Avis de la Mission Régionale d'Autorité environnementale Nouvelle-Aquitaine sur le projet d'extension du Parc d'Activités Cré@vallée Est « La Petite Borie » à Coulounieix-Chamiers (24)

n°MRAe 2022APNA29

dossier P-2021-12035

Localisation du projet : commune de Coulounieix-Chamiers (24)
Maître(s) d'ouvrage(s) : Communauté d'Agglomération du Grand Périgueux
Avis émis à la demande de l'Autorité décisionnaire : le préfet de la Dordogne
en date du : 19 janvier 2022
dans le cadre de la procédure d'autorisation : autorisation environnementale

Figure n°4 – Bassin versant du ruisseau Le Cerf (source : page 80)

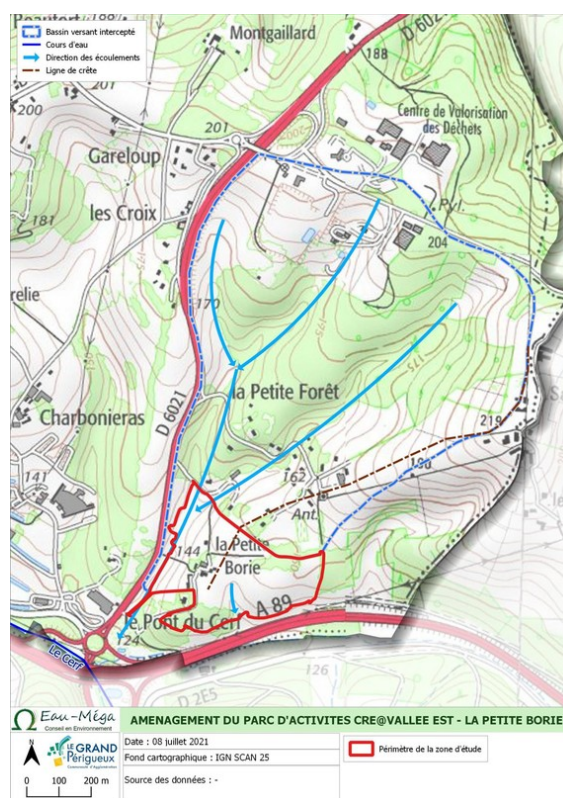
La MRAe relève que la mission géotechnique est ancienne. En outre, la conclusion présentée dans le dossier concernant la bonne perméabilité globalement au niveau du projet ne semble pas cohérente avec le tableau des perméabilités mesurées au sein des sondages et la figure présentant la caractérisation de la perméabilité des sols en place page 84.

La MRAe demande de compléter le dossier en justifiant de la validité des résultats de la mission géotechnique de 2012 et 2013 et en explicitant davantage l'analyse des résultats amenant à qualifier la perméabilité de globalement bonne au niveau du projet, hormis pour l'essai réalisé dans des zones plus limoneuses.

Figure n°6 – Gestion des eaux pluviales des espaces non aménagés et du bassin versant amont intercepté par le projet (source : page 254)

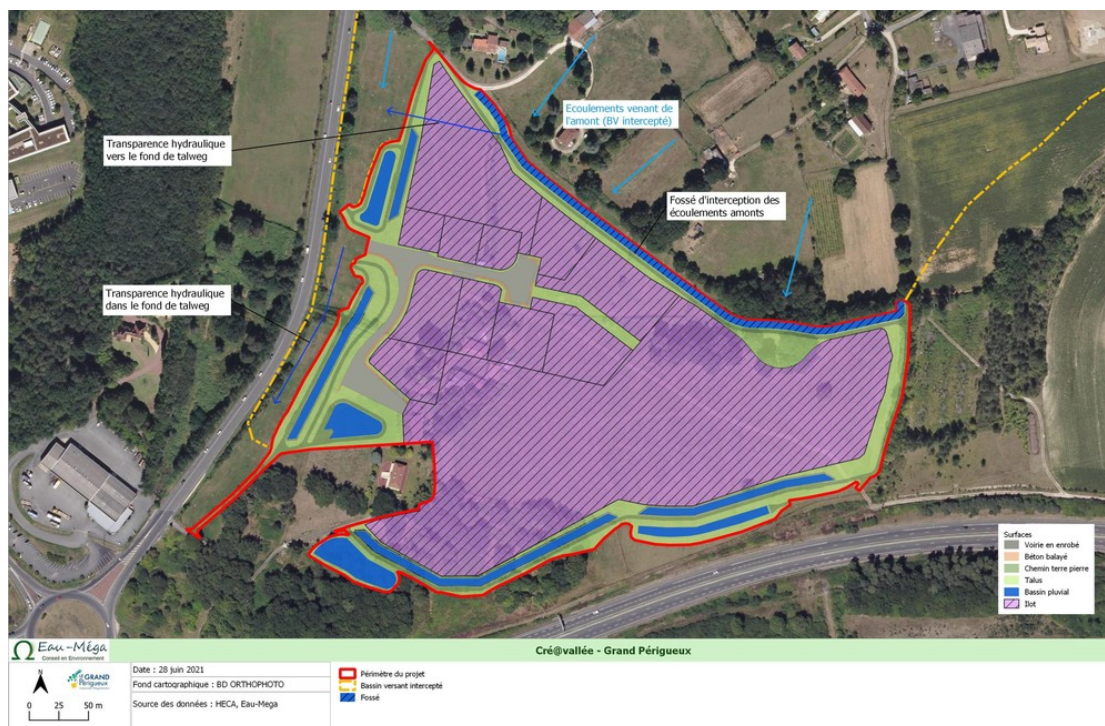
La MRAe demande une prise en compte complète de l'avis de l'hydrogéologue agréé.
